2. RESPUESTAS A LAS ALEGACIONES.

En este apartado se responden las alegaciones realizadas por los distintos organismos

Actuaciones de Dragado del Puerto de Laxe.

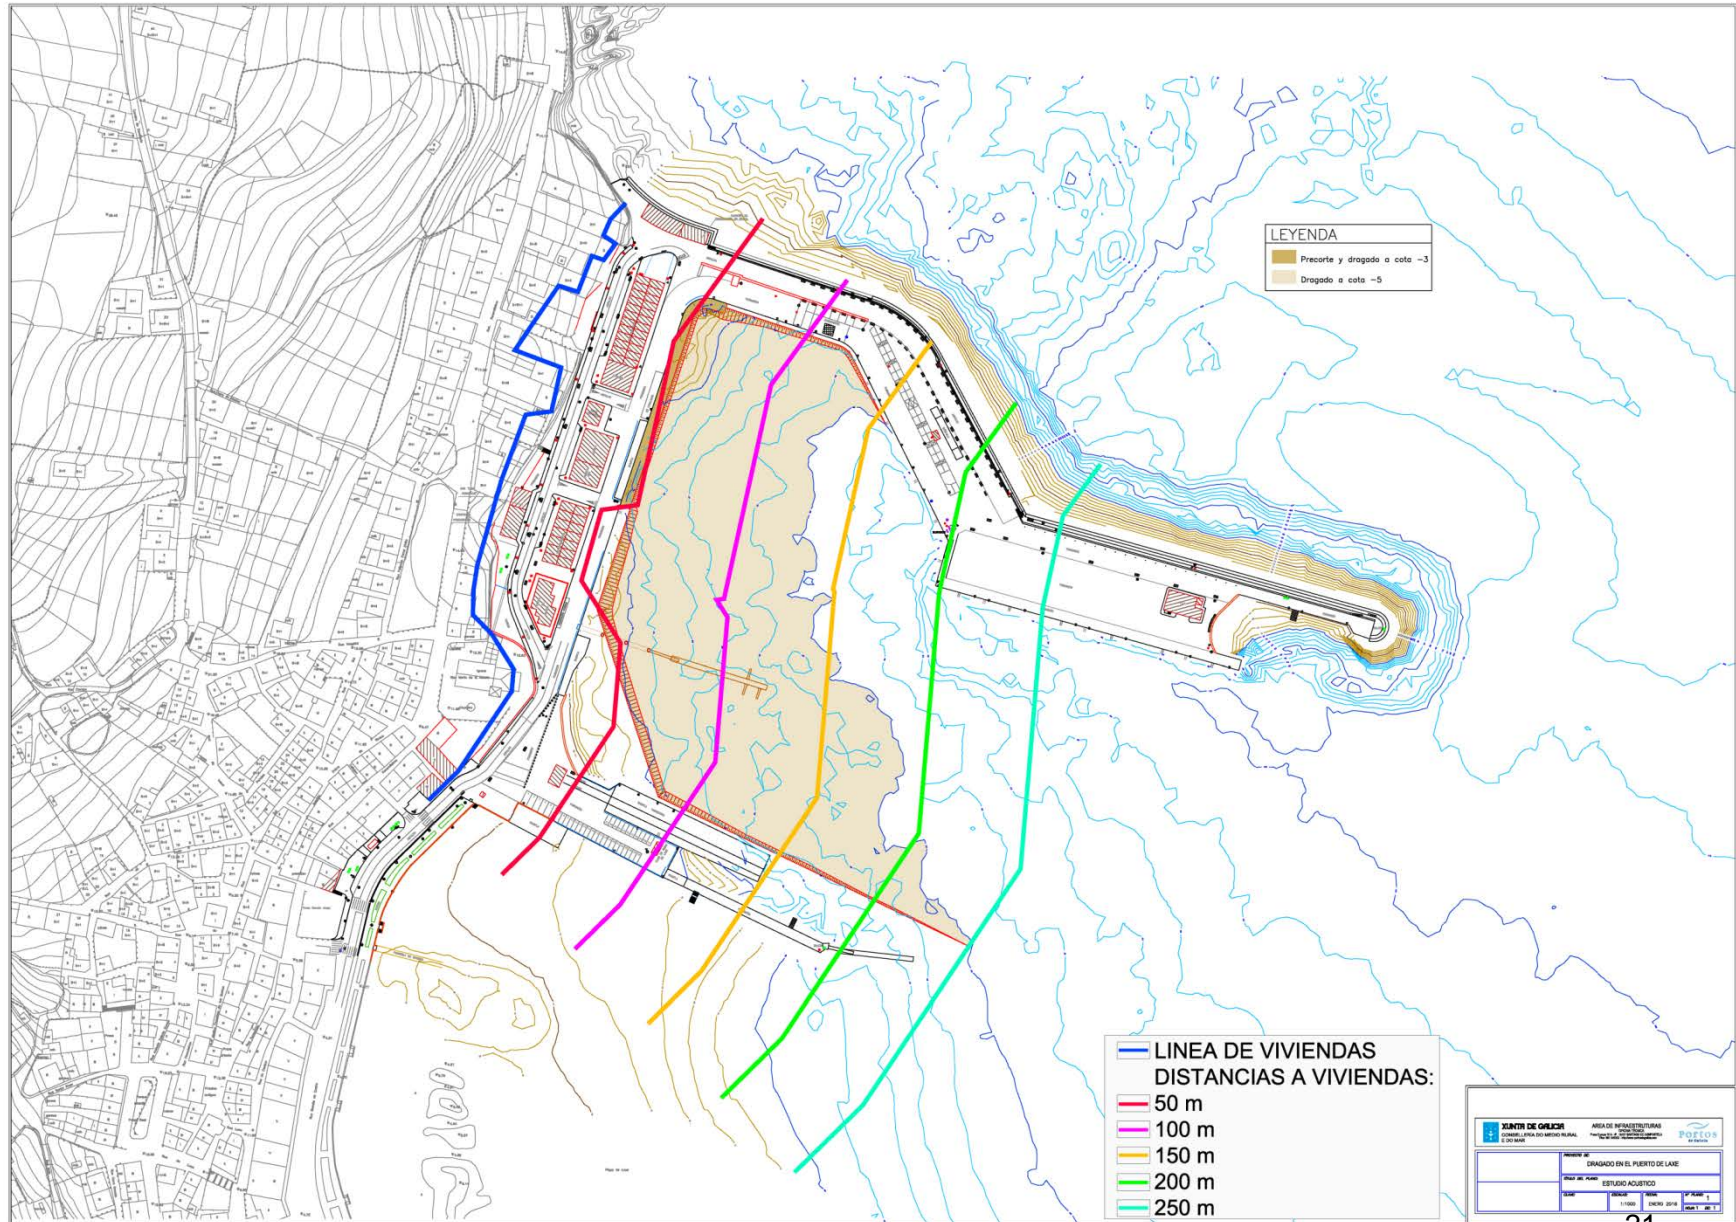
2.1.4. Valoración del nivel de presión sonora durante la fase de dragado, en referencia a la legislación vigente, en relación a la distancia a zonas habitadas próximas.

Por otra parte, las distancias existentes desde los diferentes ámbitos de la zona de dragado con respecto a las edificaciones más próximas (ver plano adjunto), oscilan entre los 50 m y los 250 m.

- Considerando que la distancia mínima entre fuente y receptor se sitúa en unos 50 m y que el nivel acústico estimado a esa distancia se cifra en 54,40 dB(A).
- Considerando que para los horarios diurno y vespertino, los niveles de referencia en cuanto a objetivos de calidad se cifran en no superar los 65 dB(A).
- Considerando que para los horarios diurno y vespertino, los niveles de referencia en cuanto a niveles de inmisión se cifran en no superar los 55 dB(A).
- Puede concluirse que la incidencia acústica de las obras de referencia se ajustaría, en cualquier caso, a las normativas aplicables según se han descrito anteriormente.

Añadir el hecho de que todas y cada una de las actividades generadoras de ruido consideradas tienen una temporalidad clara, que no irá más allá del proceso de obra, por lo que sus efectos sobre el entorno desaparecerán una vez concluyan las mismas.

Además, tampoco se tratará de un ruido continuo, pues los cálculos se han realizado en el supuesto teórico de que el proceso de dragado sea constante, con todos los elementos funcionando al tiempo y generando el máximo ruido teórico; sin considerar que las obras implican su ejecución en diferentes fases y procesos, ni desplazamientos hacia las zonas de vertido, por lo que en circunstancias normales de obra, las emisiones sonoras derivadas de las operaciones de dragado serán incluso menores a las estimadas anteriormente. Dado que especialmente las fases de voladura no coincidirán con la de otros trabajos precisamente por motivos de seguridad.

Por tanto, en base a que se estima que los límites legales antes indicados sólo se alcanzarán a las distancias señaladas y que este proceso tiene una clara temporalidad adscribible a la estricta fase de obra, **no se considera preciso el establecimiento de medidas correctoras de carácter específico**. Pese a ello se propondrá un cronograma de ejecución de obra en el que se realicen las mínimas operaciones posibles de manera simultánea.
